大間原子力発電所
地下構造の評価について
(コメント回答 その2)
(補足説明資料)

2020年12月18日
電源開発株式会社

・本資料では、地下構造の評価に係る下表の指摘事項について回答する。

「2.2.4 浅部の地下構造の影響検討」に用いた水平成層モデル

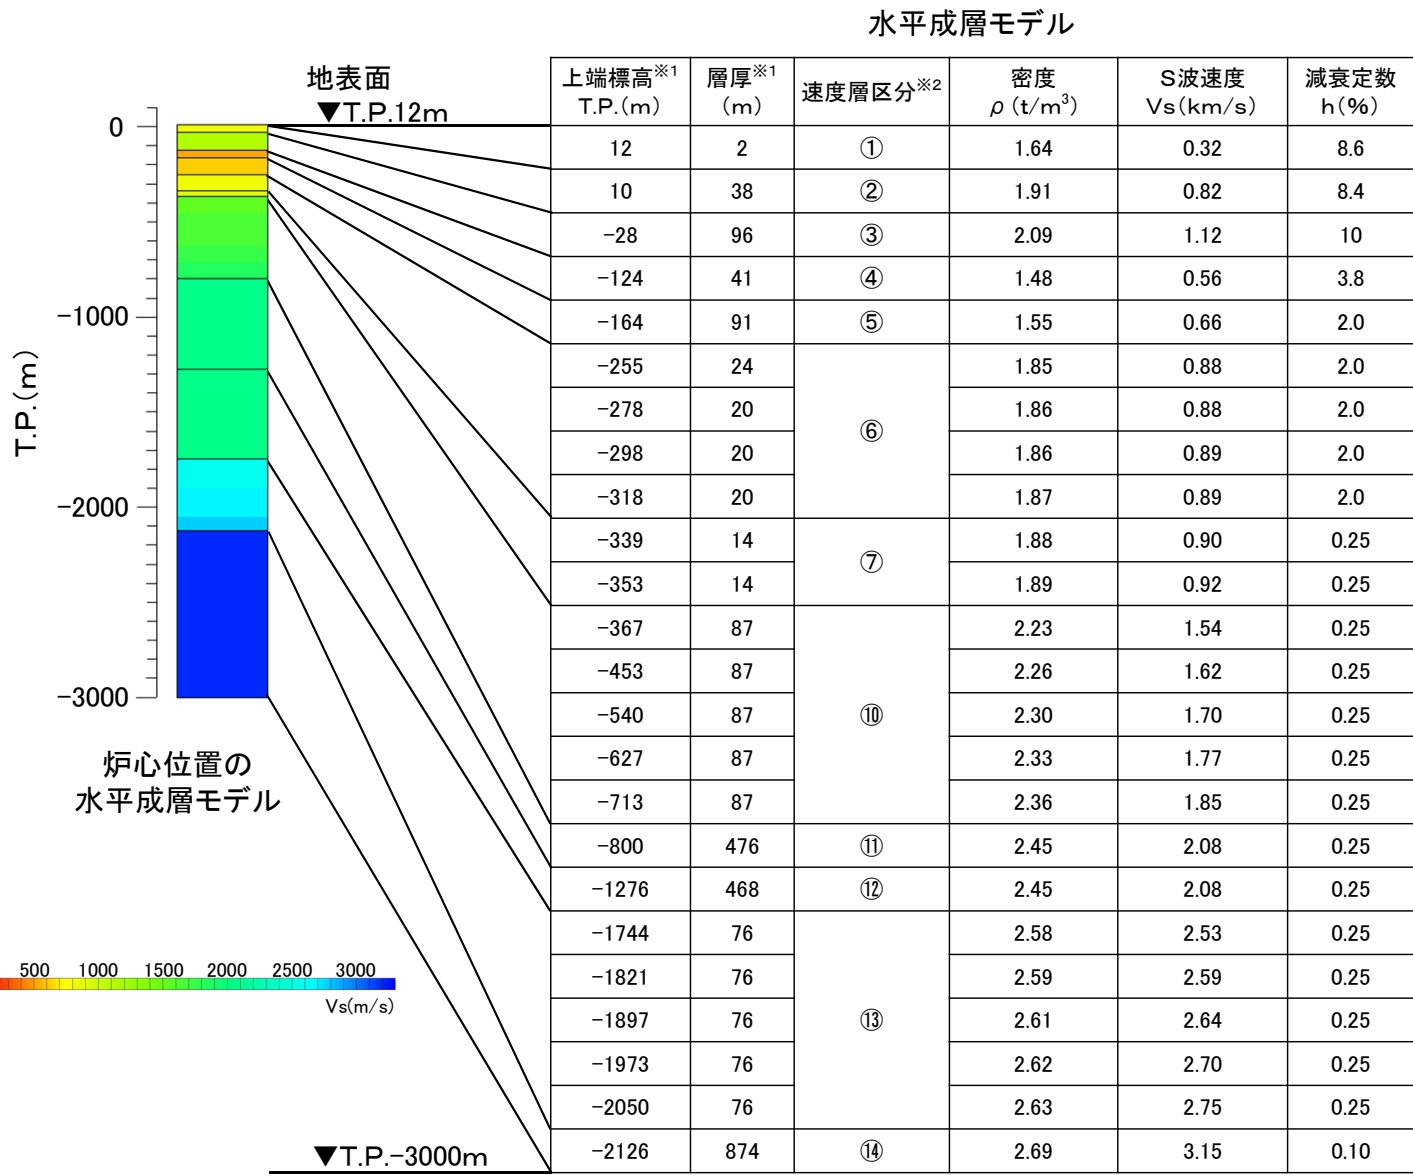
コメントNo.S3-11

- 二次元FEMモデルによる検討については、深部の地下構造の影響検討と同様に、中心周期1.0秒及び0.2秒のリッカー波を入力波とした解析を実施した。
- 三次元差分法モデルによる検討については、既往の研究事例での検討実績等[※]を考慮の上、中心周期1.0秒のリッカー波を入力波とした解析を実施し、二次元FEMモデルによる検討結果との整合性を確認した。

三次元差分法モデルによる検討において対象とされている周波数範囲

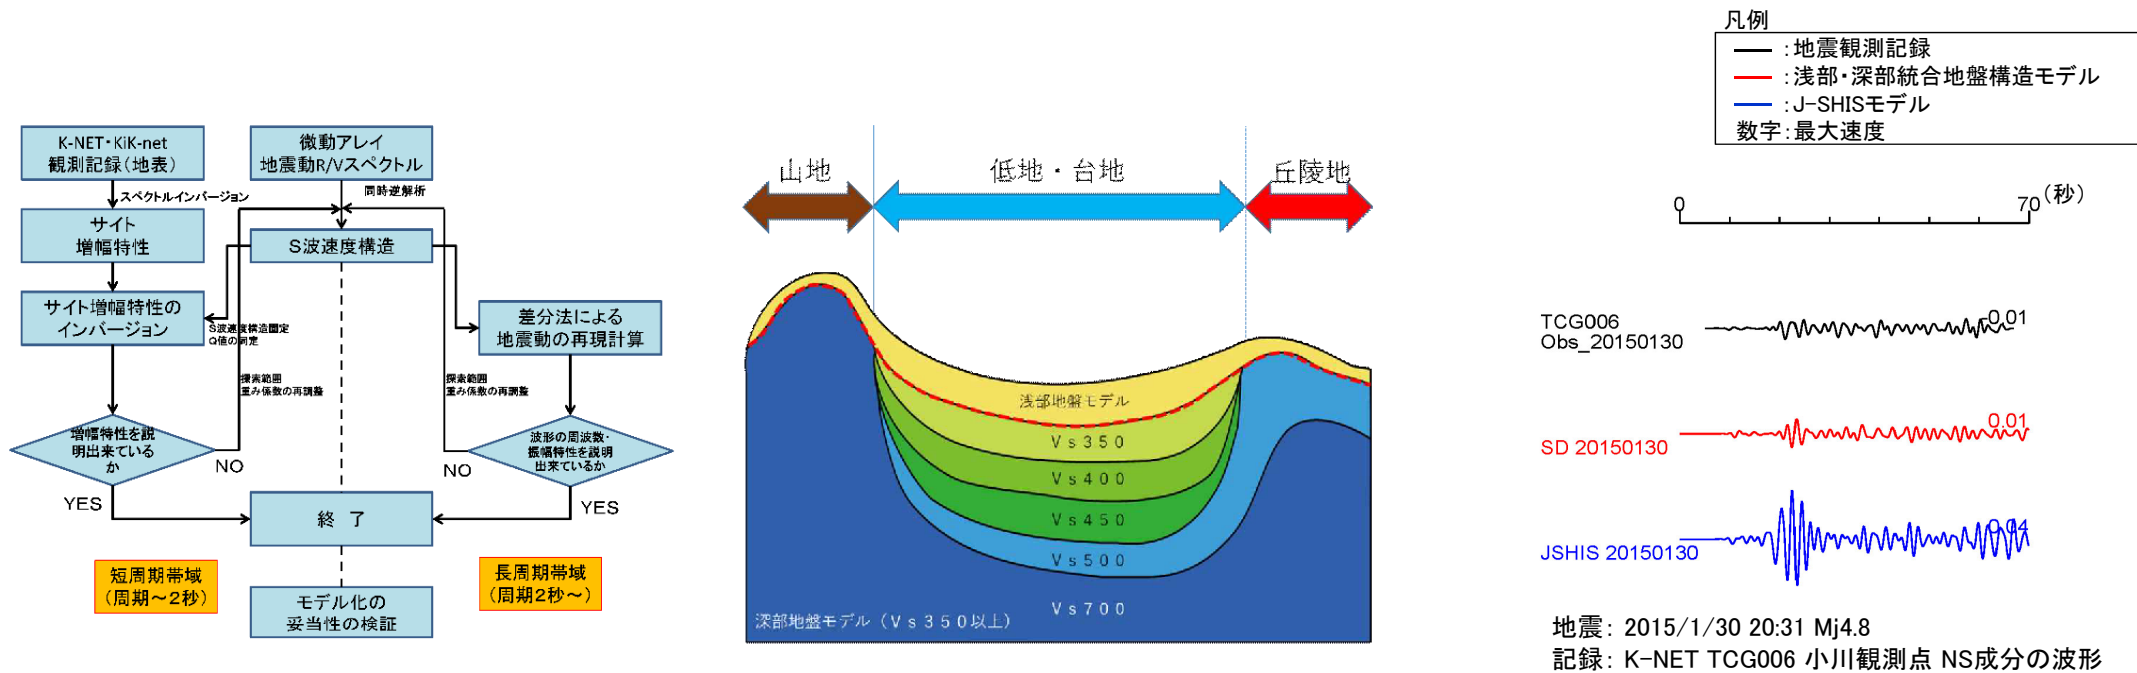
コメントNo.S3-11

- 既往の研究事例及び文献等の実績によれば、浅部の構造を含む三次元差分法モデルによる解析は1Hz～2Hz程度よりも低周波数側の範囲で実施されている。
- 地震調査研究推進本部(2017)²⁾の概要については、P.2-41を参照。

浅部の構造を含む三次元差分法モデルによる解析は、1Hz～2Hz程度よりも低周波数側の範囲で実施されている。

解放基盤表面以浅の構造を含む二次元FEMモデルの地盤物性値

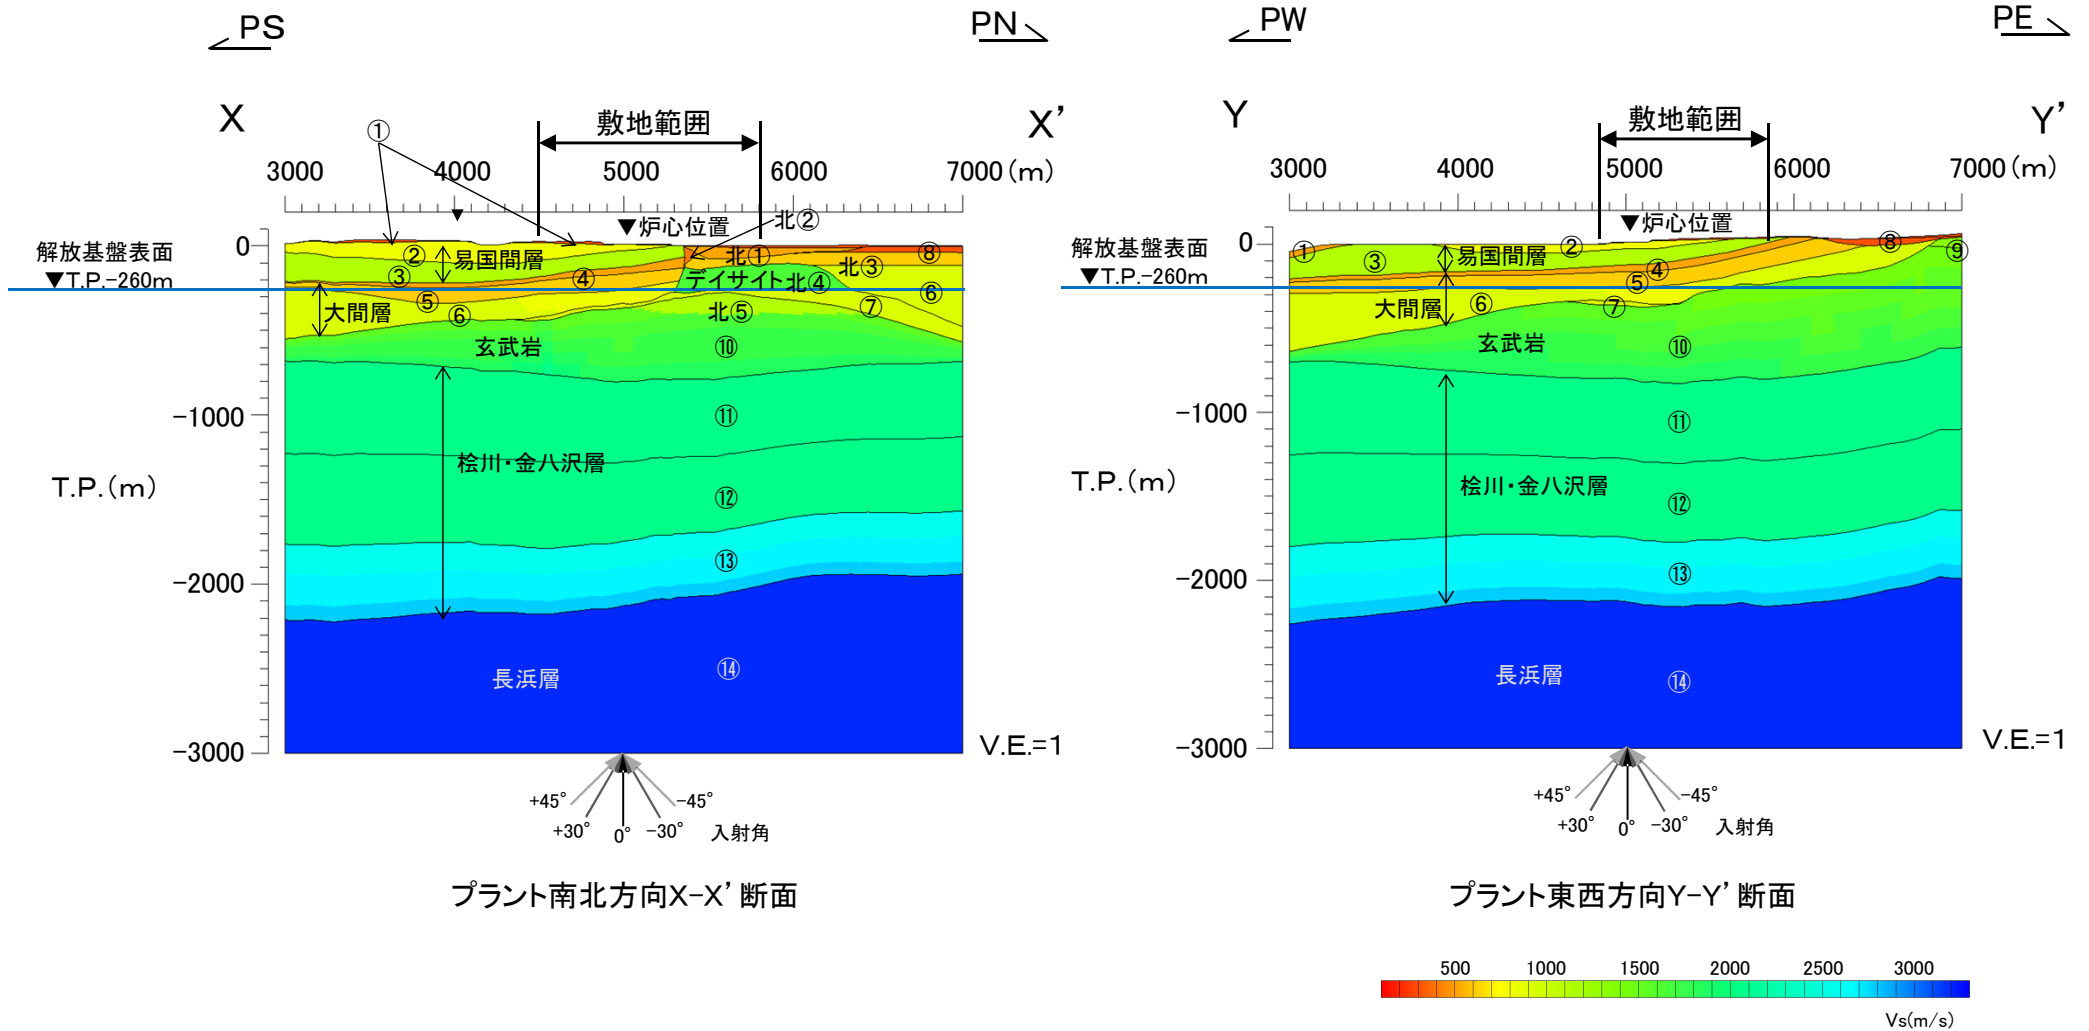
コメントNo.S3-11

- 解放基盤表面以浅の構造を含む二次元FEMモデルの地盤物性値を左表に示す。
- 二次元FEMモデルの速度層区分は、次頁の図に示す。

浅部構造の影響確認(T.P.-260mにおける評価範囲)

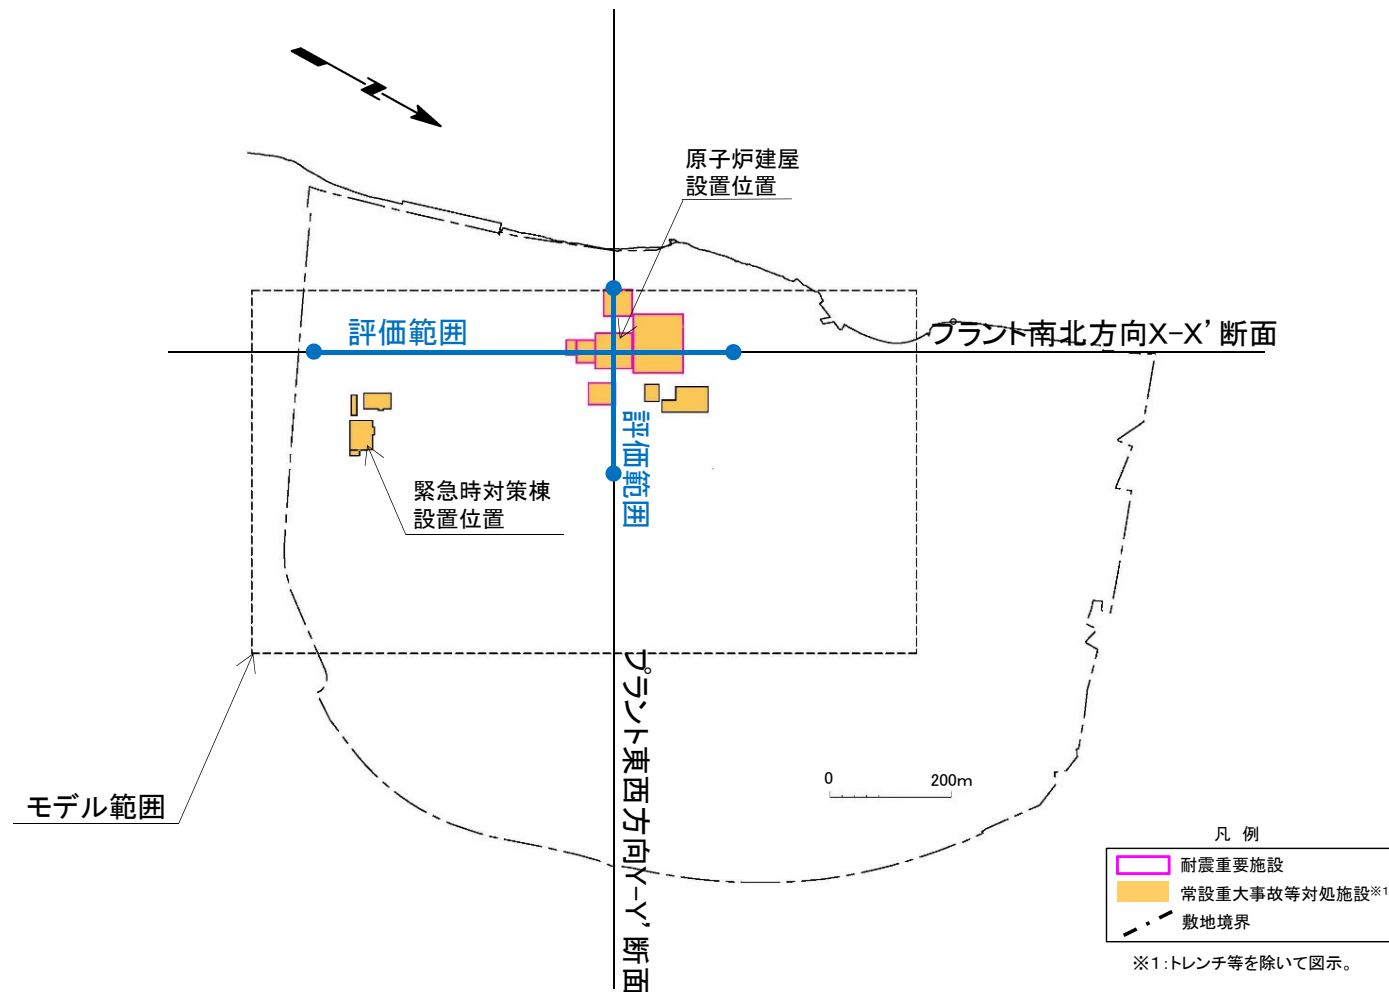
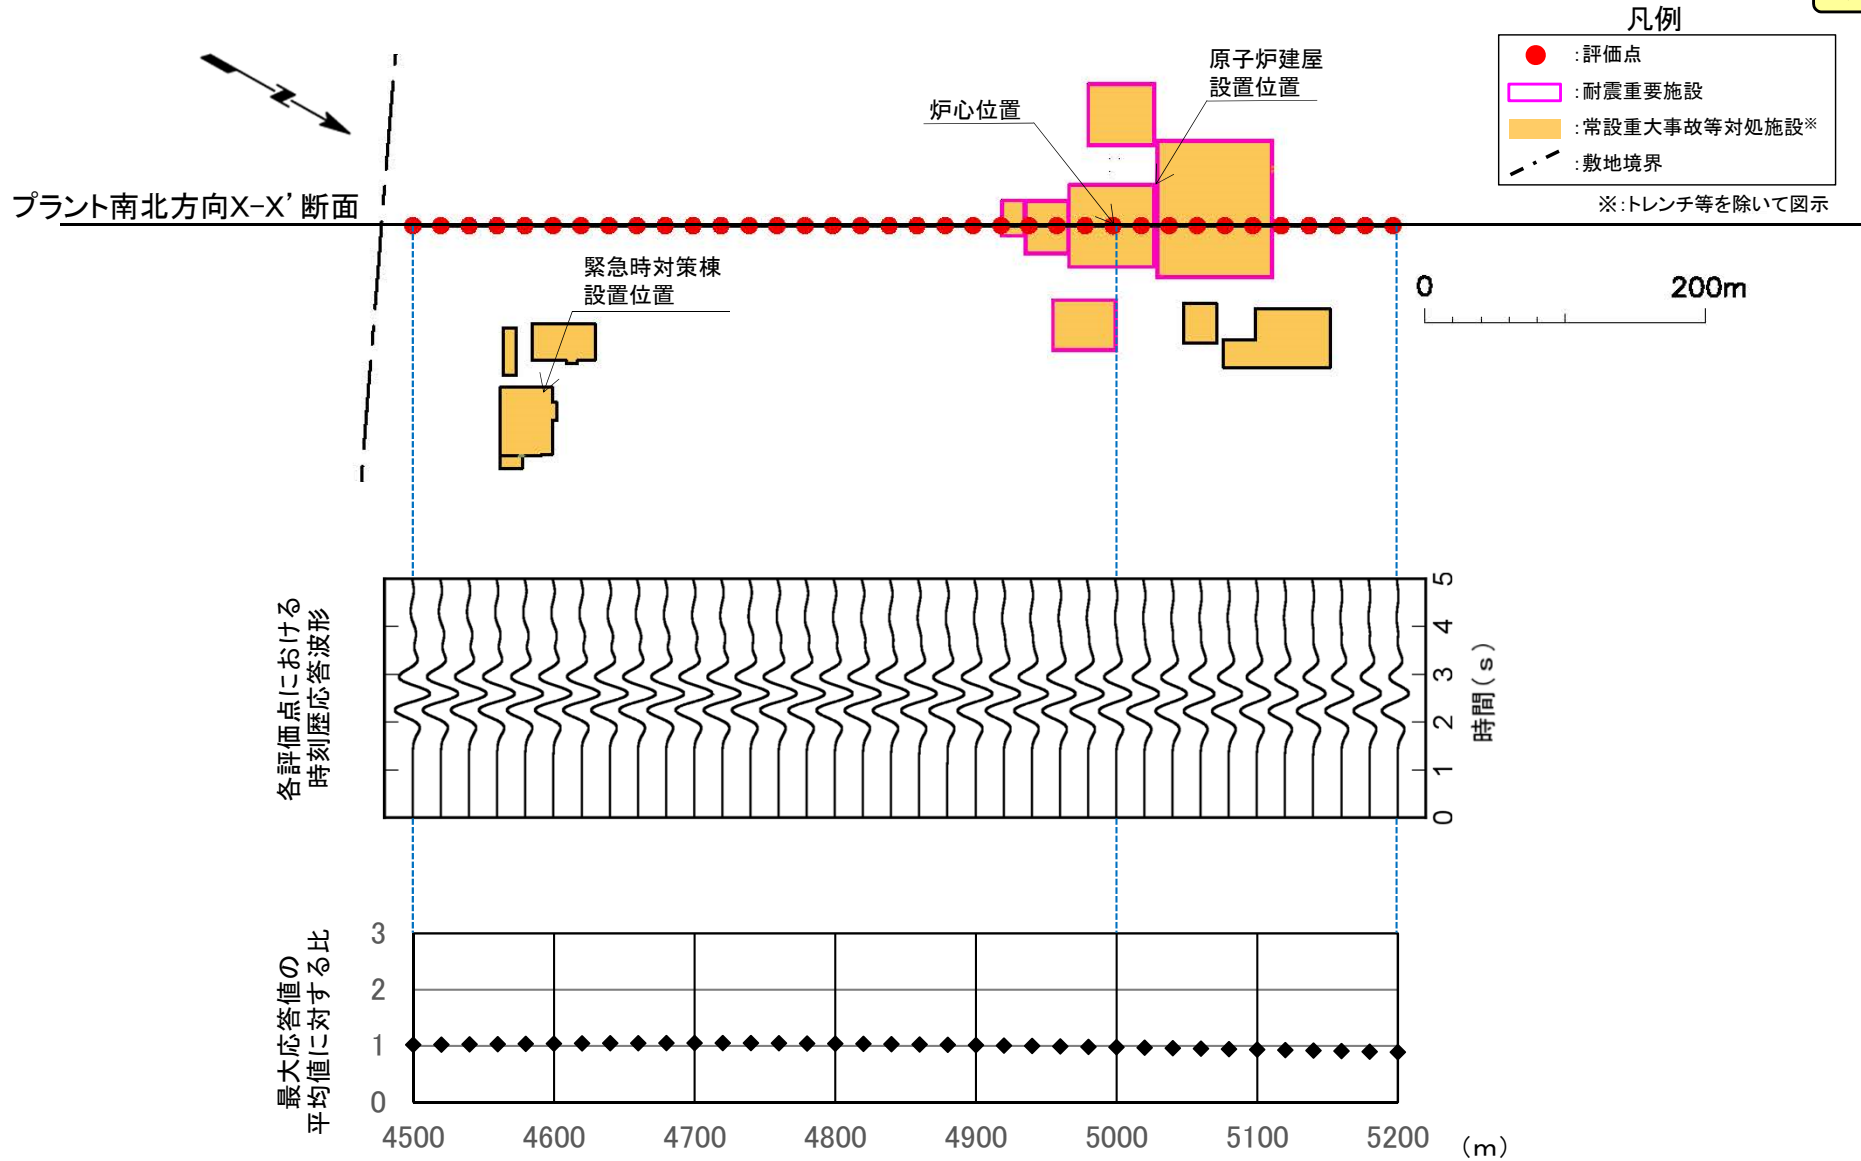
コメントNo.S3-11

- 解放基盤表面の設定深さ(T.P.-260m)における評価範囲は、重要な安全機能を有する施設※2の設置範囲を考慮して設定した。

浅部構造の影響確認(プラント南北方向X-X'断面位置, T.P.-260m, 入射角 0° 東西方向に振動)

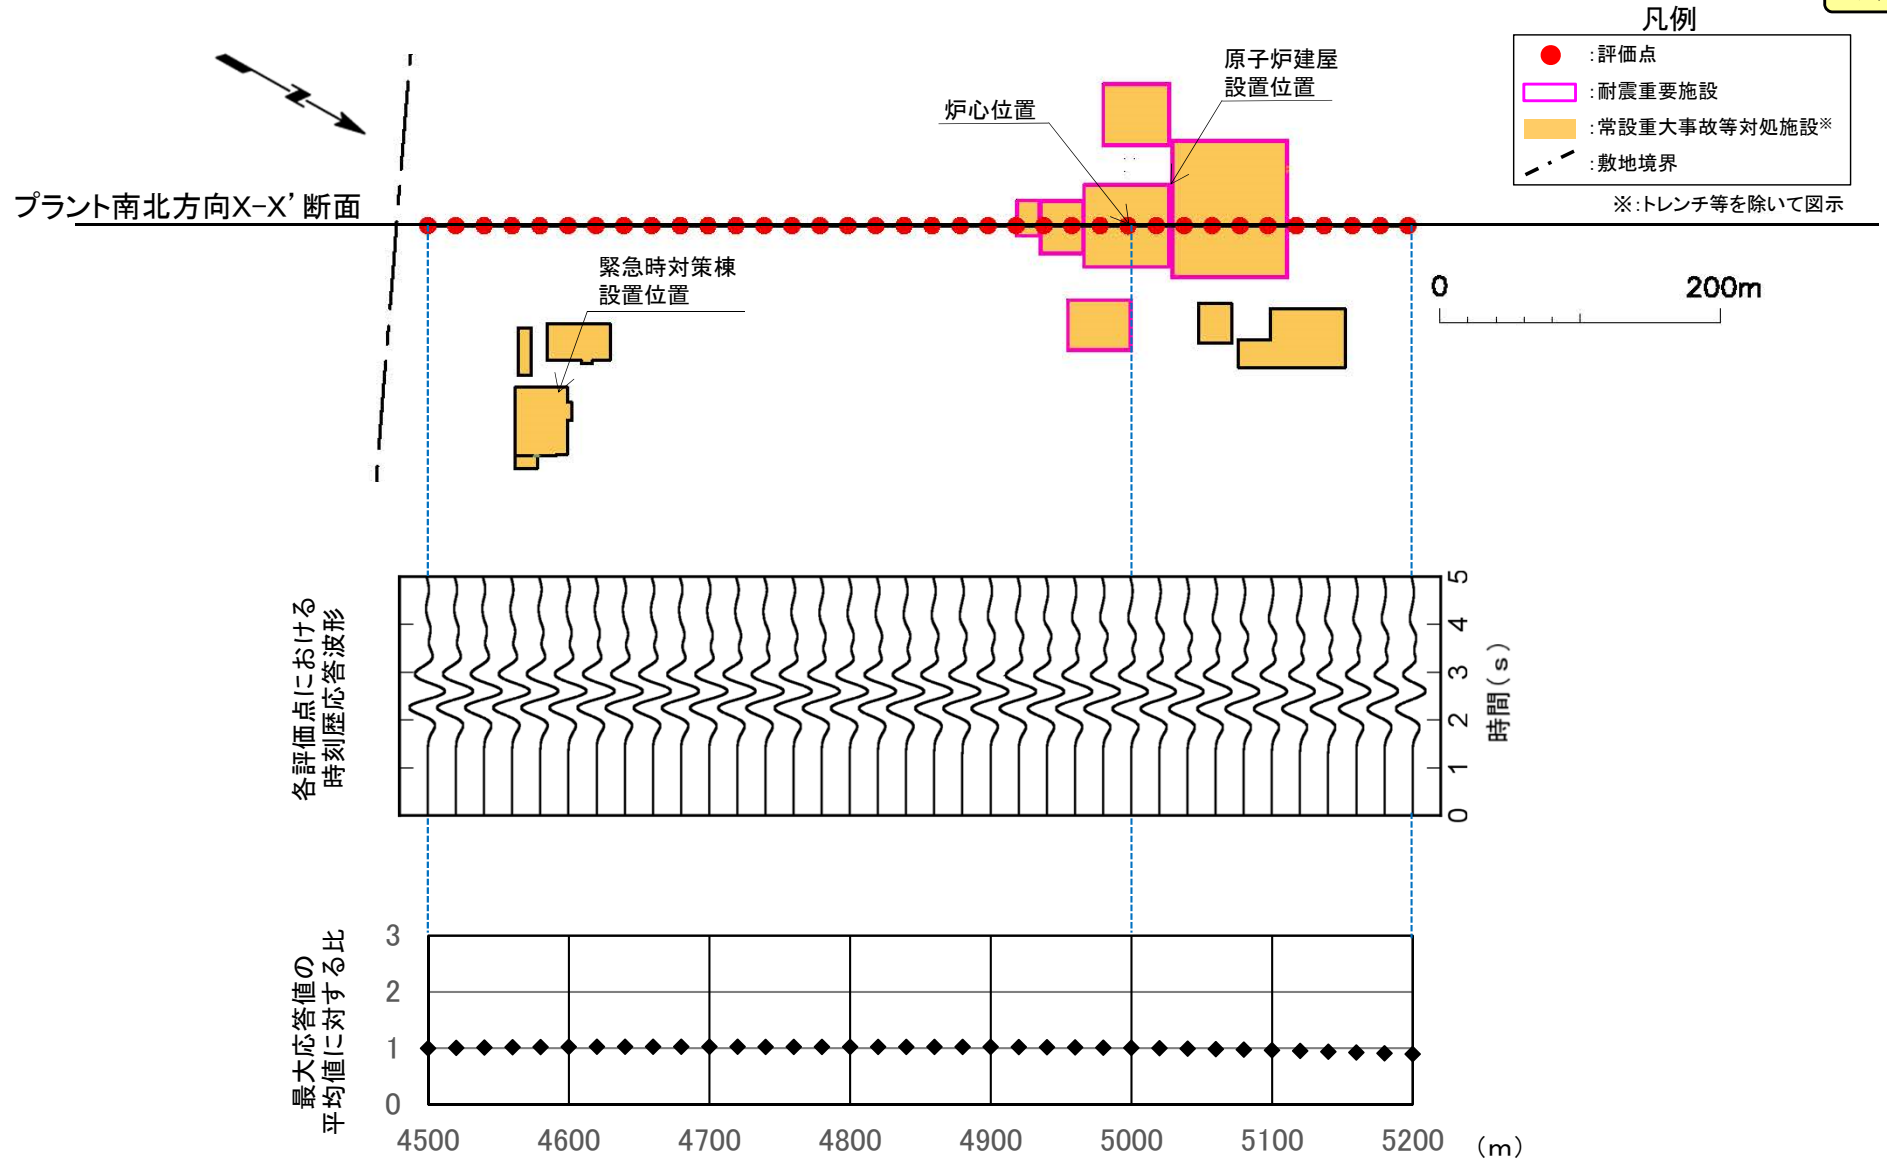
コメントNo.S3-11

- P.2-46~P.2-57に示すとおり, 重要な安全機能を有する施設の設置範囲の解放基盤表面の設定深さ(T.P.-260m)における各評価点の最大応答値は, 安定している。
